改善箇所説明図

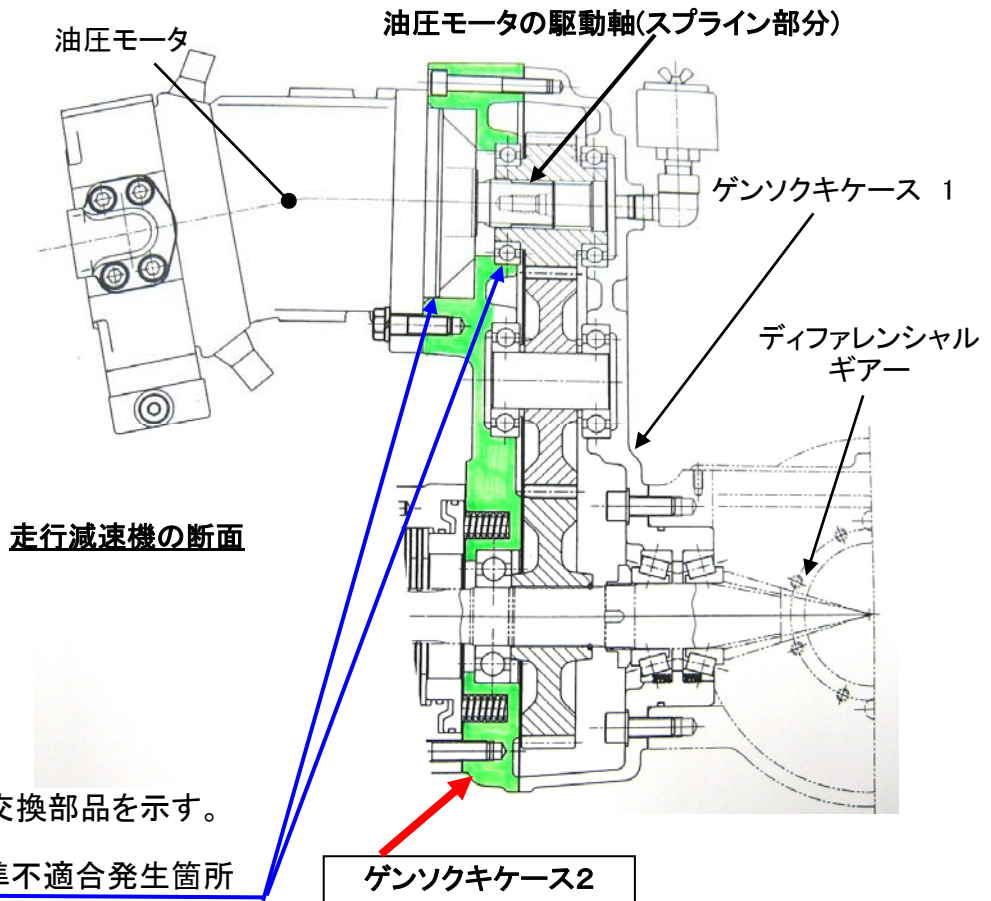
ショベルローダの走行減速機において、油圧モータ取付側減速機ケースの加工精度が不適切なため、油圧モータの駆動軸と当該減速機のギヤの中心がずれているものがある。そのため、そのままの状態で使用を続けると油圧モータの駆動軸(スプライン部分)が摩耗し、最悪の場合、駆動軸が摩滅し、走行不能となるおそれがある。

全車両、走行減速機の当該ケースを良品に交換する。

交換後、ゲンソクケース2の前面に白ペイントで丸印を追加する。
